MESTO KOŠICE

Urbanistická overovacia štúdia „Uršulínky“, parcely KN-C č. 1604/91 v kat. území Furča
– stanovisko

Návrh zmeny

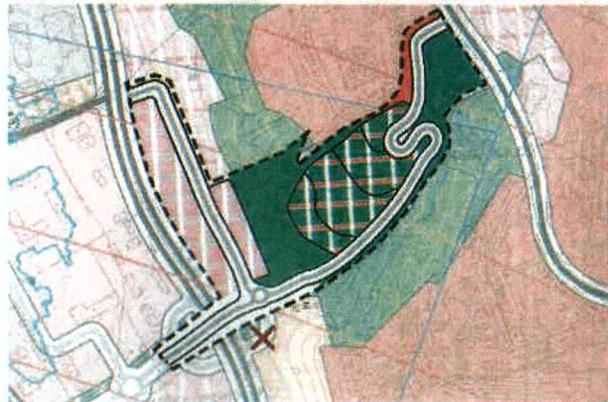
Na základe predložených analýz počas rokovania z dňa 20.05.2020 nebolo možné súhlasiť s deklarovaným názorom o súlade s ÚPN-HSA. Doplnkové funkcie vo výške max. 19% z funkčnej plochy je možné navrhovať iba pre monofunkčné plochy, okrem plôch málopodlažnej obytnej zástavby. Keďže územie, v ktorom sú navrhované málopodlažné bytové domy spadá do polyfunkčnej plochy verejnej zelene a občianskej vybavenosti, nie je možné konštatovať súlad návrhu s aktuálne platným ÚPN-HSA a začať proces spracovávania územného plánu zóny (ÚPN-Z). Pre možnosť výstavby v zmysle predloženej štúdie je teda nevyhnutná v prvom rade zmena ÚPN-HSA Košice.

Vzhľadom na intenzívny záujem investora rozbehnúť rozvoj územia a deklarovaný význam investície pre mesto a mestskú časť (rekultivácia územia, odstránenie náletových drevín, riešenie osídľovania územia neprispôsobivými občanmi, zlepšenie priechodnosti územia pešimi a cyklistami, rozšírenie parku od Pošty 22 popod most (ktorého okolie využívajú lokálne združenia), odhadovaných cca 2,0 mil. € do rozpočtu mesta z poplatku za rozvoj a deklarované vybudovanie komunikácií v dĺžke 1,5km vrátane chodníkov pre peších a cyklistov v odhadovanej výške 2,5-3 mil. €, ktoré následne investor odovzdá mestu Košice do správy) – ÚHA súhlasi so zaradením navrhovanej zmeny do procesu Zmien a doplnkov ÚPN-HSA.

ÚHA konštatuje, že ako podklad pre prerokovania ako aj pre návrh zmeny ÚPN-HSA je predložený materiál vyhovujúci. V rámci prípadného zaradenia materiálu do procesu zmien a doplnkov ÚPN-HSA, ktoré musí schváliť Mestské zastupiteľstvo v Košiciach, bude ÚHA požadovať:
